ИЗВОД ИЗ ЗАПИСНИКА

Комисија за планове Града Сомбора је на 76. седници одржаној дана 16.04.2025.год. извршила проверу - стручну контролу **Урбанистичког пројекта урбанистичко-архитектонске разраде локације за изградњу вишепородичног стамбено-пословног објекта спратности По+П+3+Пк на катастарској парцели број 5819 К.О. Сомбор-1**, израђен од стране Бироа за пројектовање и консалтинг "Урбо интегра" Београд, Стевана Сремца 20, фебруара 2025, инвеститора "Сомборелектро" доо Сомбор, у складу са Извештајем о стручној контроли број 000944553 2025 08873 004 001 350 149 од 12.03.2025.год.

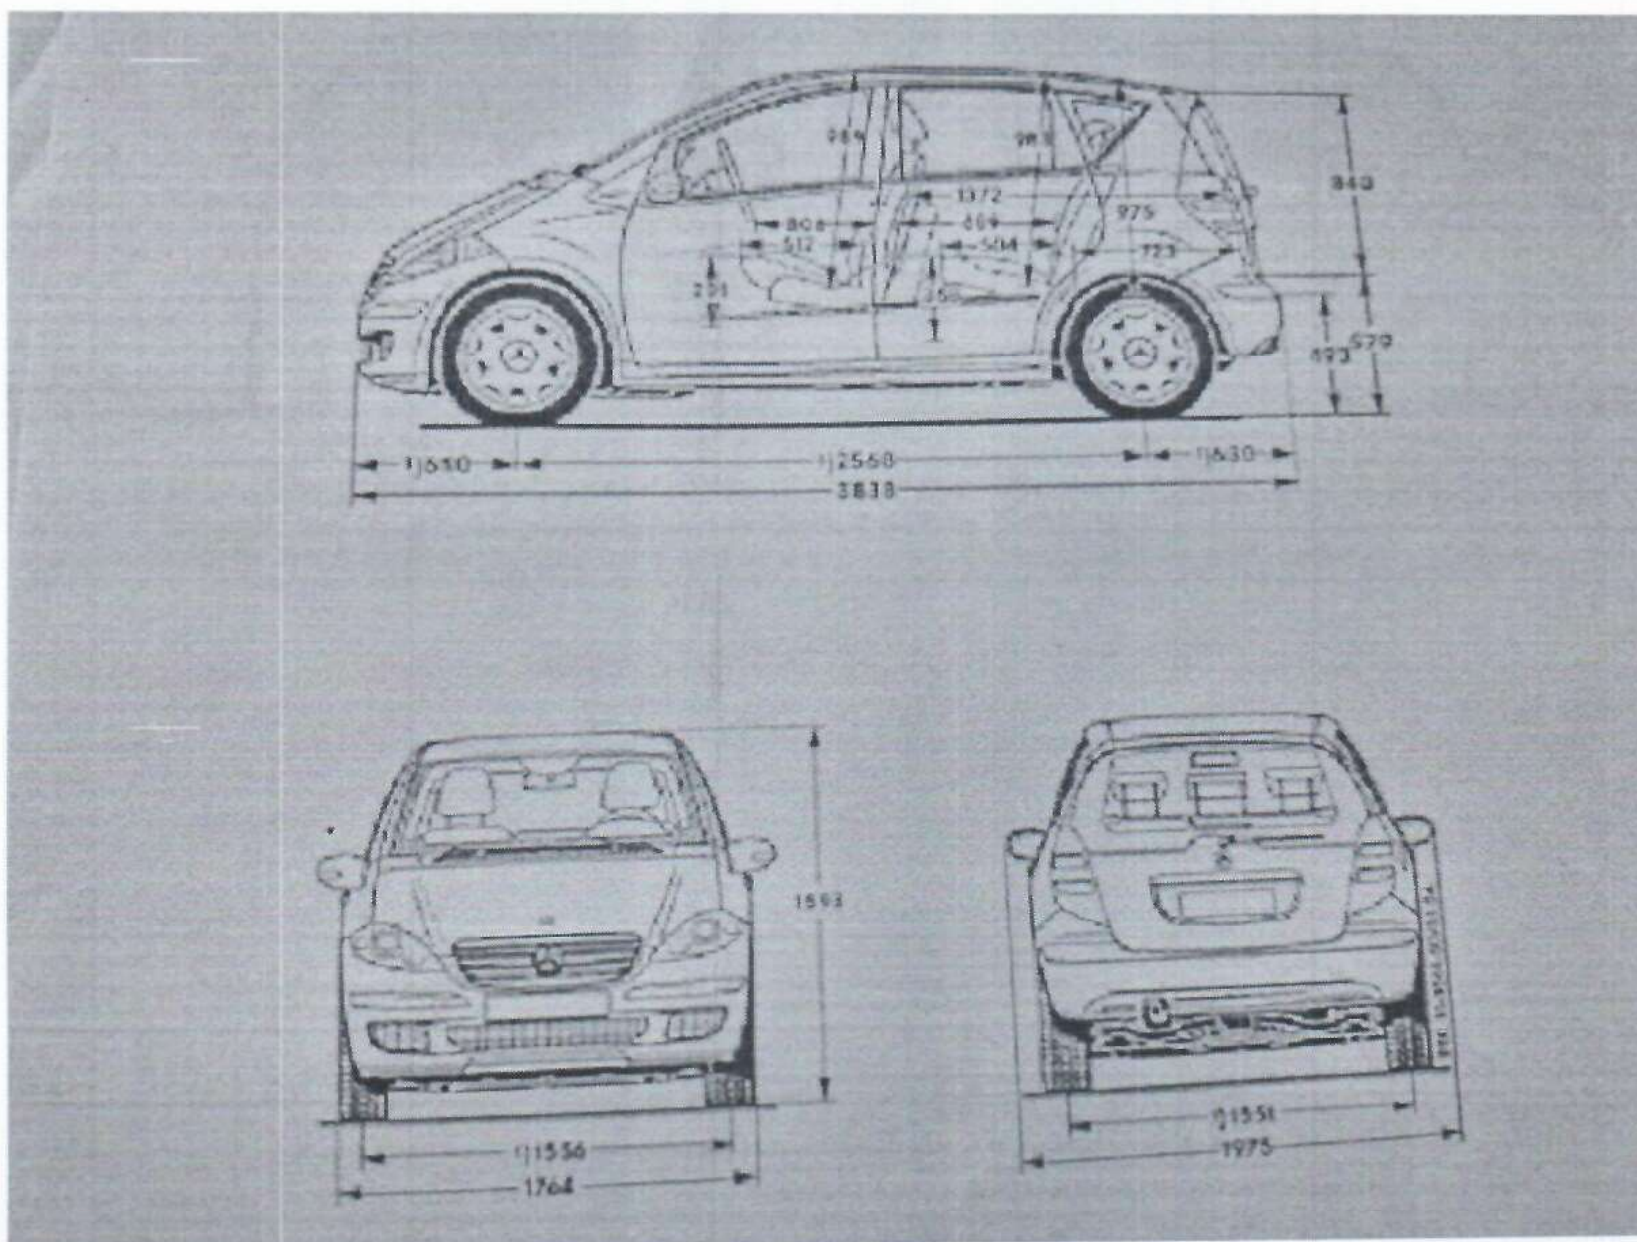
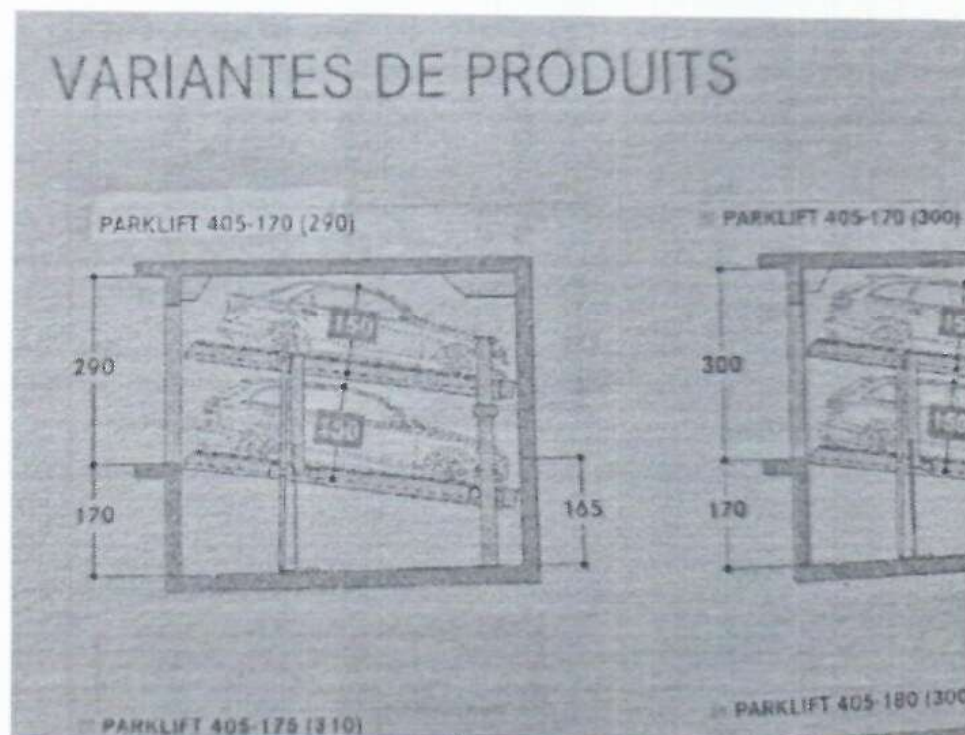
- Сматрам да пројектом није обезбеђена зелена површина у складу са планским документом
- Подрум излази ван основног габарита објекта. План детаљне регулације централне зоне - ВЕНАЦ у Сомбору („Сл.лист Града Сомбора“, број 3/2009 и 6/2022-испр.техн.грешке), као важећи плански документ, не дефинише изградњу подземне гараже (није дао правила за изградњу подземних гаража). За изградњу подземних гаража примењује се Правилник о општим правилима за парцелацију, регулацију и изградњу („Сл.гласник РС“, бр.22/2015). На основу чл.33. став 4. наведеног Правилника „Гараже објекта планирају се **подземно у габариту, узван габарита објекта** или надземно, на грађевинској парцели.“ Правилник не да могућност да подземну гаражу планирају/пројектују делом у габариту објекта и делом ван габарита објекта.
Бруто површина подрума је 547,17m² док бруто површина приземља је 362,44m². Укупне површине парцеле је 558m².

- И даље сматрам да није обезбеђен довољан број паркинг места. На основу УП „У оквиру подземне гаражне етаже је предвиђено паркирање за укупно 16ПМ, од којих су 10ПМ..., решена преко механичких паркирних платформи (WÖHR PARKLIFT 405 - 180 - 320 - 2,0 t - Plaoorm Width).“ На основу наведеног и на основу графичког прилога (Идејно решење; Назив цртежа: основа подрума (Б1); Број листа 1.7.7), обезбеђено 6 паркинг места (што је прихватљиво) и 5 паркинг места где је предвиђено постављање паркинг платформе (механички систем за паркирање 2 возила). Моје мишљење је да начин паркирања-платформа за паркирање није прихватљив, јер сматрам да је платформа опрема која се доноси и поставља на паркинг. Планским документом је дефинисано да за паркирање возила

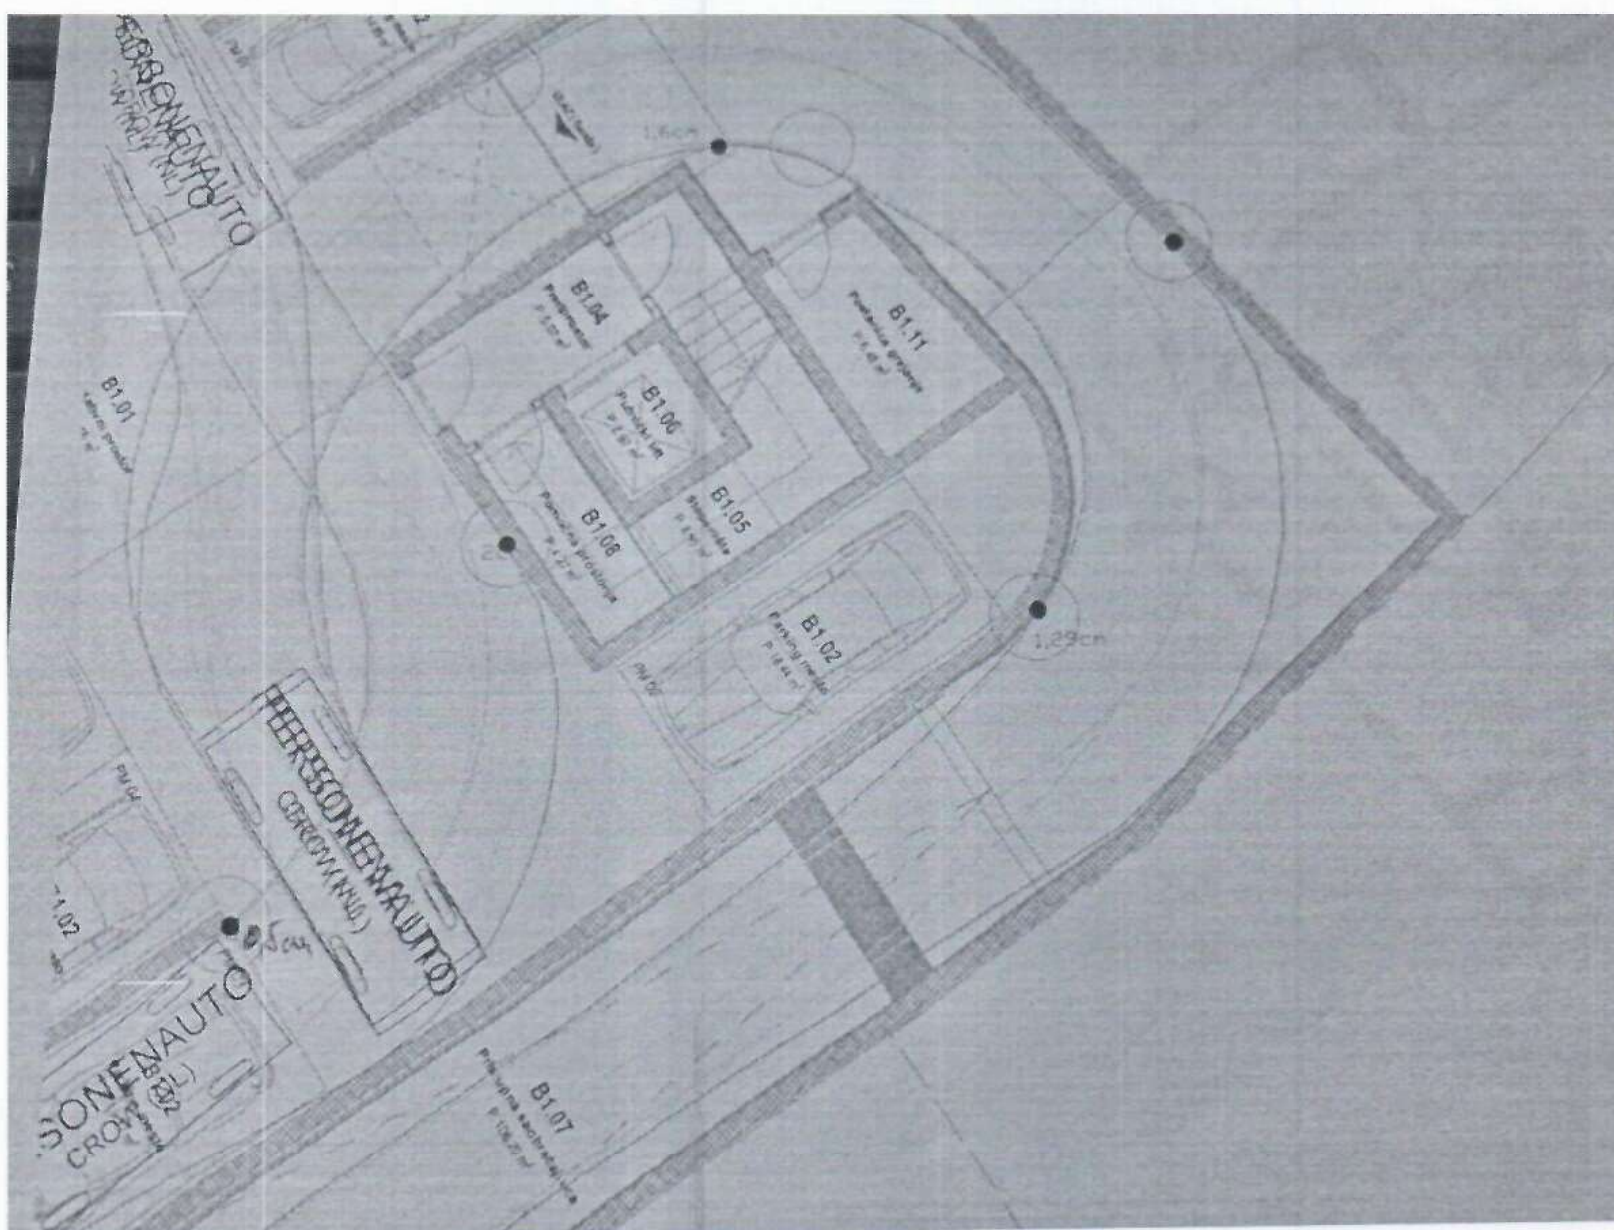
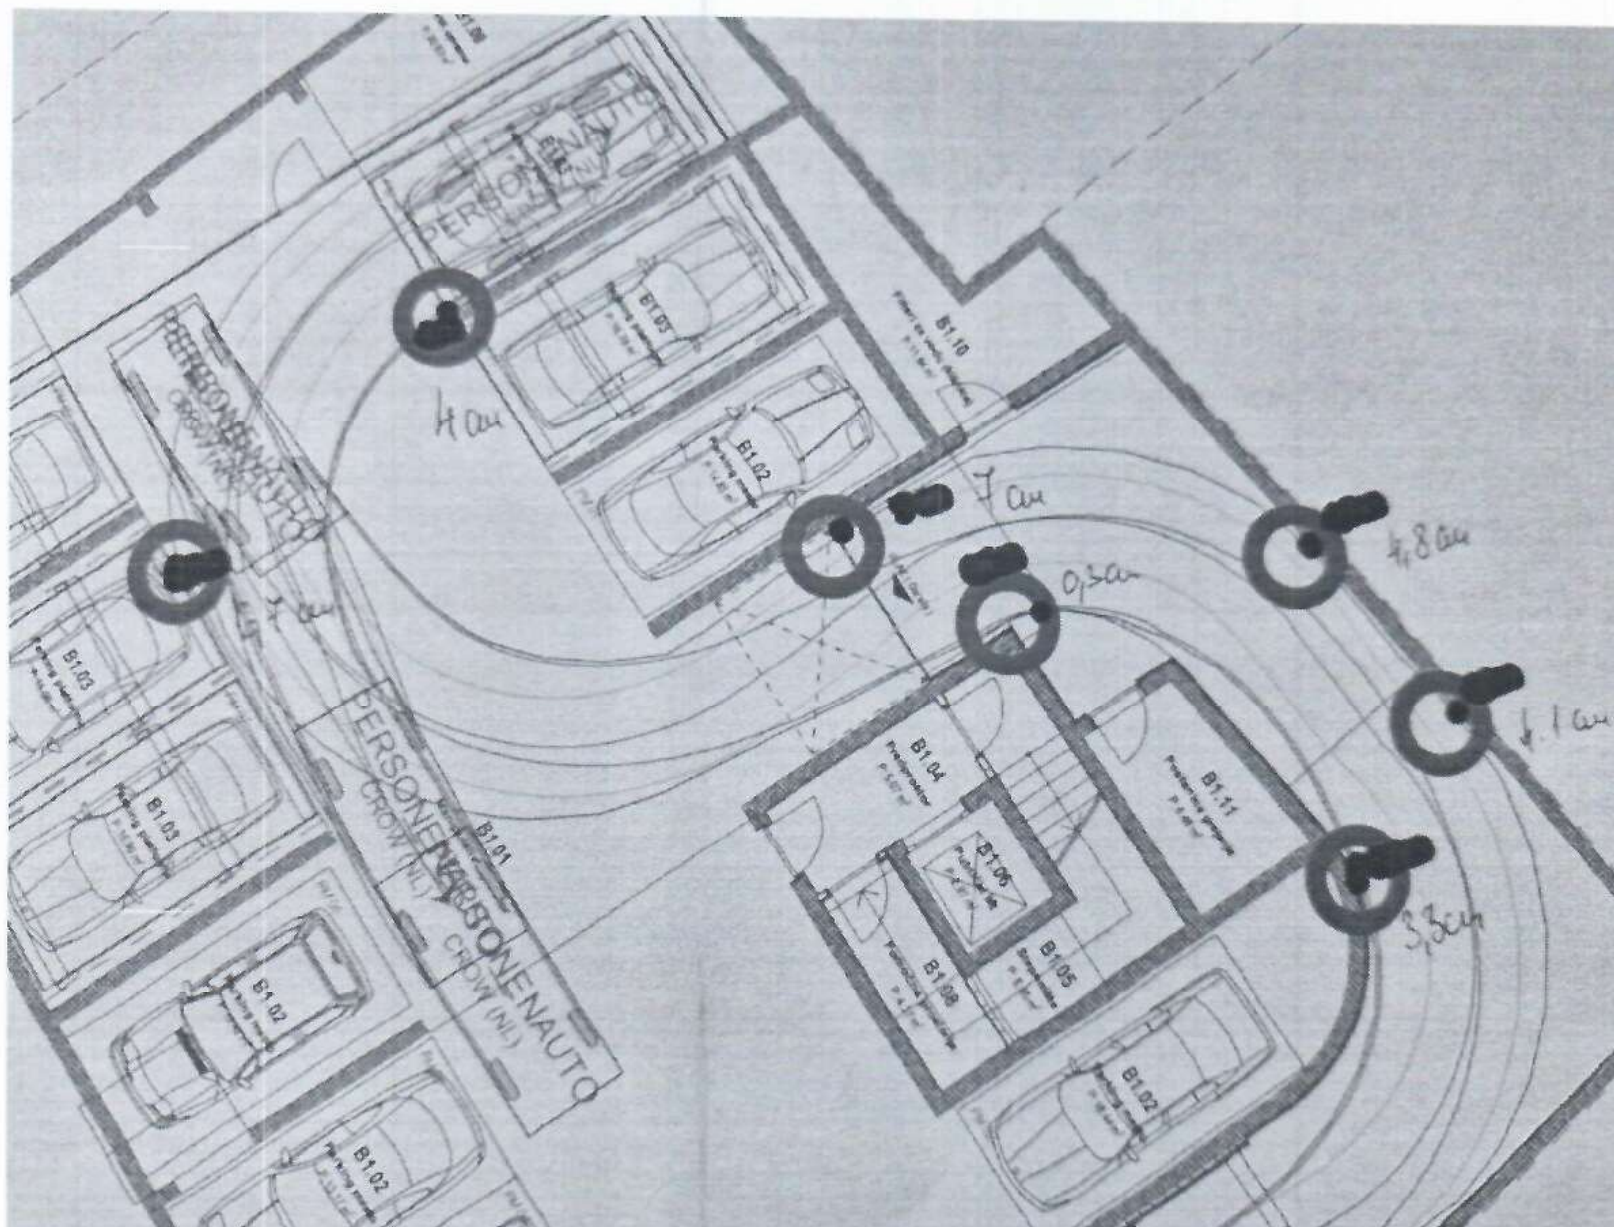
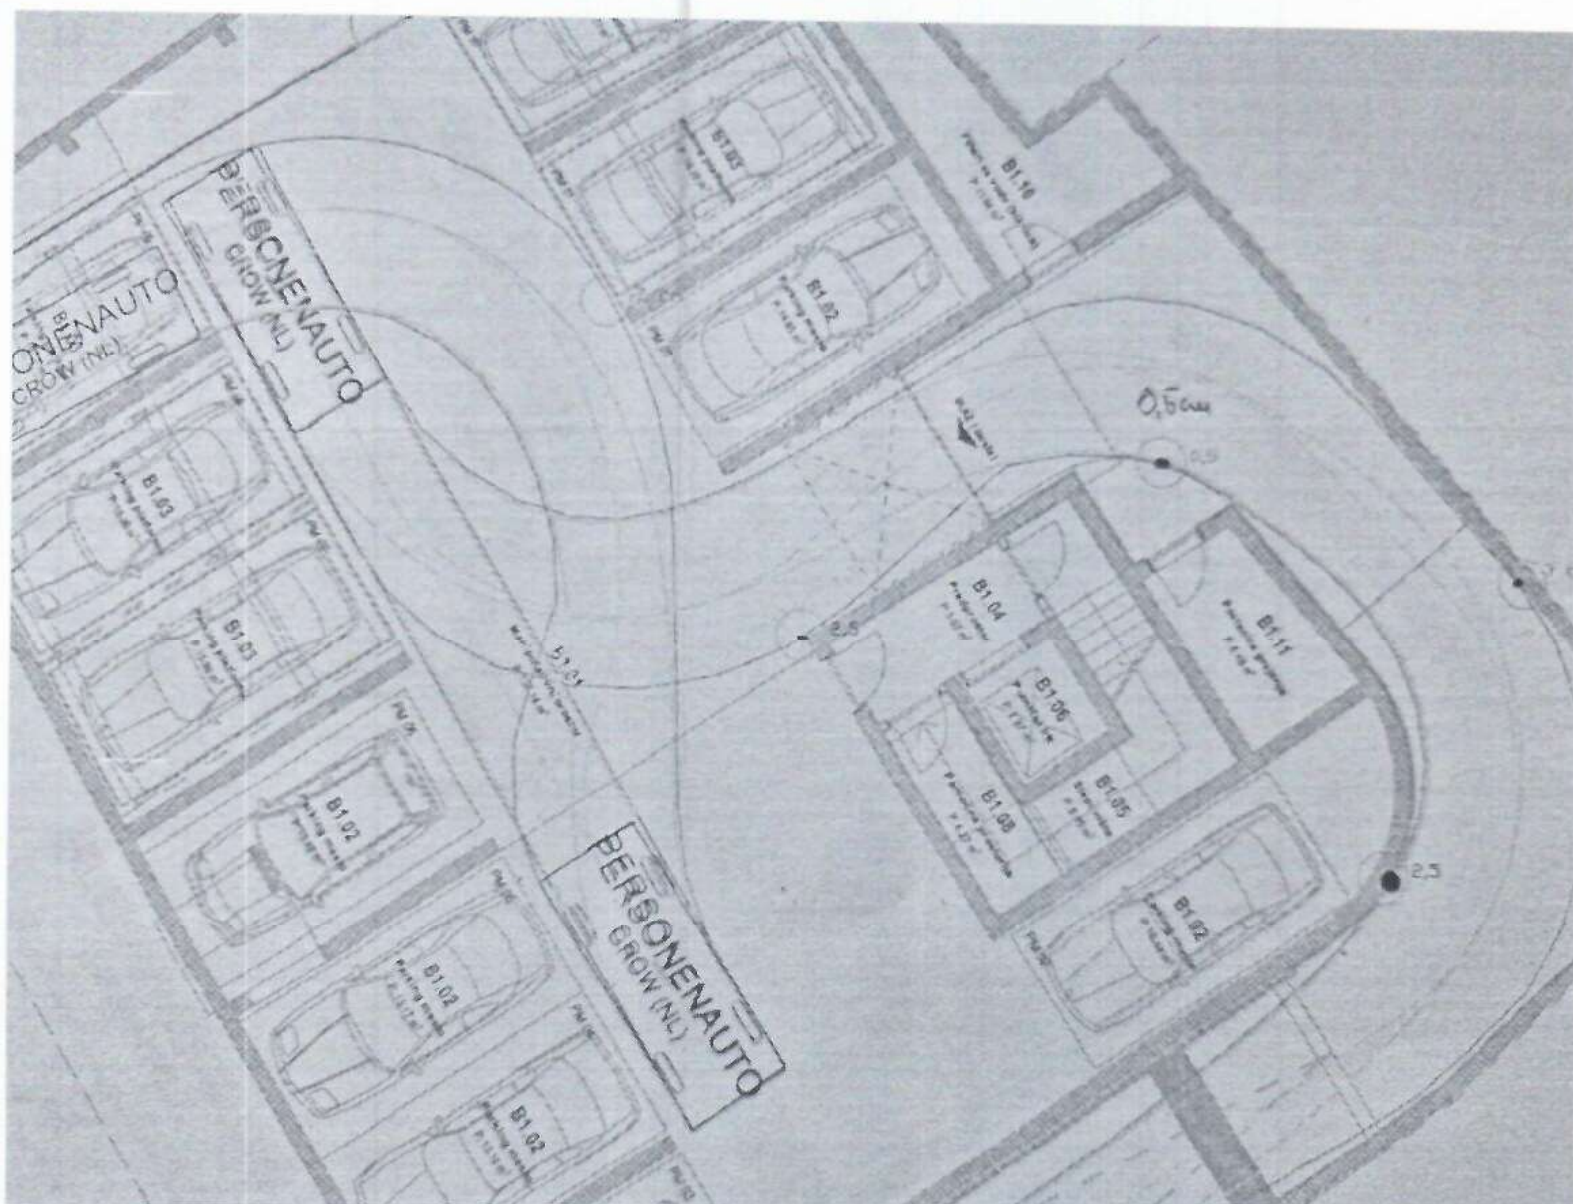
У техничком опису се наводи да на такву платформу могу да се паркирају возила максималне висине 150 см. Што значи да су места неприступачна за возила виша од 150 см. На фотографији испод видите да једно мање возило због висине не може да стане на ово паркинг место, отворити пртљажник се такође не може на оваком паркинг месту. Такође приступ особама вишим од 150 см приступ својим возилима је отежан. Из свега изнетог вланик стана коме је паркинг обезбеђен на платформи осуђен је на куповину аутомобилиа у складу са условима које му намеће паркинг место.

На сликама испод можемо видети да се аутомобил приликом доласка до паринг места креће на минималној удаљености од зидова, на појединим местима на удаљености од 0,3 м и то у пројектованим условима, а до неких паринг места могуће је доћи уз неколико маневара возилом. Из изнетог можемо закључити да је овакво паркирање пре свега небезбедно и да возач мора бити врло искусан, а извођач радова на изградњи мора бити „хирушки“ прецизан како би се возилом могло доћи до паринг места.

2. Примедба се односи на маневрисање возила у гаражи које захтева искусног возача и „хируршки“ прецизног извођача и означене су критичне близине трајекторија кретања возила у односу на зидове

Трајекторије које су приказане у шемама кретања (за возило димензија 1.75x4.58м) се крећу од идеалних до критичних где је жутом бојом приказана идеална путања, зеленом – оптимална и црвеном-критична која је и најближа зидовима објекта. Из приложених трајекторија се види да и у критичном (неискусном) кретању, возило може да уђе безбедно у гаражу. Маневрисање приликом упаркиравања је неминовност без обзира на комодитет гараже.
